REGIONE DEL VENETO

COMMISSIONE REGIONALE V.I.A.
(L.R. 26 marzo 1999 n°10)

Parere n. 222 bis del 17/12/2008

**Oggetto: COMUNE DI ZEVIO – Ampliamento di una discarica controllata con bonifica di rifiuti non pericolosi in località Cà Bianca – Comune di localizzazione: Zevio (VR) – Comune interessato: San Giovanni Lupatoto (VR).
Procedura di V.I.A. ai sensi dell'art. 19bis della L.R. n. 10/99, Autorizzazione Integrata Ambientale ai sensi del D.Lgs. n. 59/05 e della L.R. n. 26/07.**

6) *Emissioni Gassose Diffuse (Prescrizione N° 9, quarta frase puntata) - Proposta Operativa*

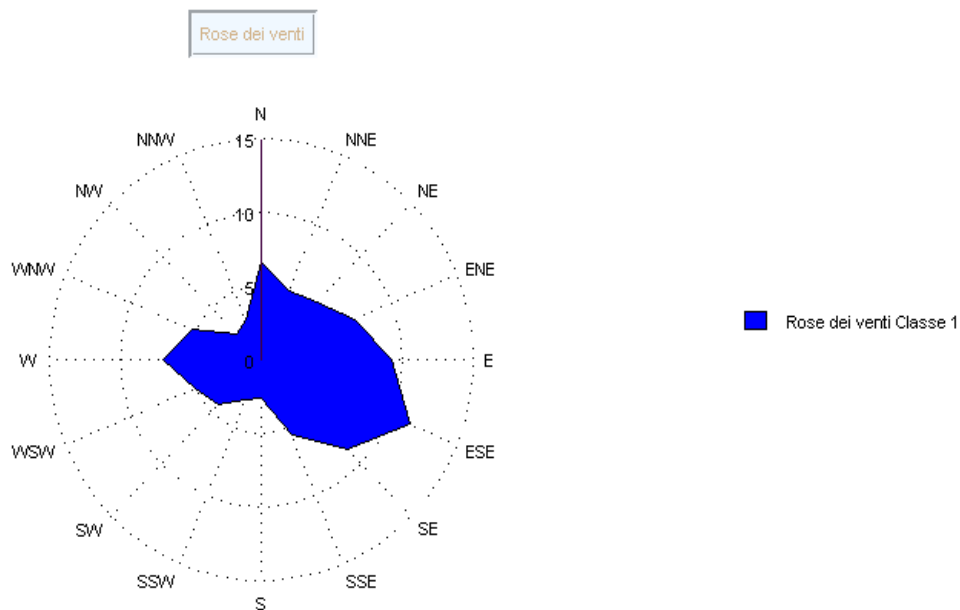
Si propone quindi di individuare N° 2 punti, uno a monte ed uno a valle della discarica, lungo la direzione prevalente del vento, su cui effettuare con cadenza mensile il campionamento e successiva analisi della qualità dell'aria.

La direzione prevalente del vento risulta essere quella lungo la direttrice NO/SE, come si può notare dal grafico seguente che riporta, come esempio, la distribuzione secondo la rosa dei venti della direzione dei venti nel mese di Aprile 2008.

Una volta raccolti dei dati sistematici, si potrà procedere alla definizione di livelli di guardia, in relazione alle possibili differenze tra monte e valle.

Nelle rilevazioni, dovrà venire riportata anche la direzione del vento al momento del controllo, così come rilevata dalla centralina meteorologica in dotazione.
